3152CCP-AH-CC-DA-RFI-014

Cliente: Southern Perú Copper Corporation SPCC

3.1 Título: Protección atmosférica – sala eléctrica 820-ERP-001

CCP Consortio Constructor Perú	Solicitud de Información (RFI) PROYECTO TÍA MARÍA-EPC ÁREA HÚMEDA	Página 2 de 2
		Código: 3152-CCP-F-CD-006 Versión: 0 Vigencia:01/10/2025

Imagen 1

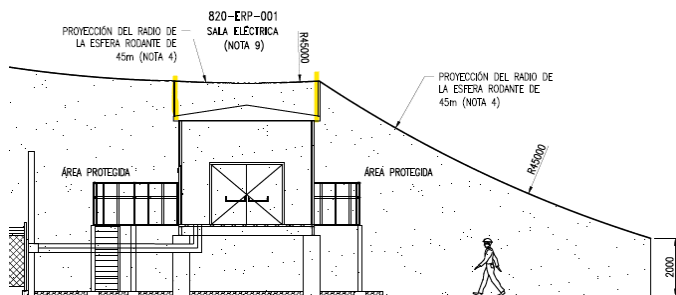
Según plano P22-DA-3820-07-GL-004_C detalla la instalación de los pararrayos en la sala eléctrica 3820-ERP-001. (Ver imagen 1).

Asimismo, tenemos el plano P22-DA-3820-07-GL-004_C donde menciona una vista de planta para la sala eléctrica ubicando los pararrayos tipo franklin, pero no observamos su conexión a la puesta a tierra principal. Por lo mencionado, solicito su atención para las siguientes consultas:

1. Los pararrayos ubicados en la sala eléctrica 3820-ERP-001, definir su conexión a la puesta tierra principal.
2. El sistema de protección atmosférica (Puntas franklin, cables y accesorios) ubicados en la sala eléctrica 3820-ERP-001, solicitamos se mencione al responsable para el suministro de los materiales del sistema de protección atmosférica ubicada en sala eléctrica 3820-ERP-001.
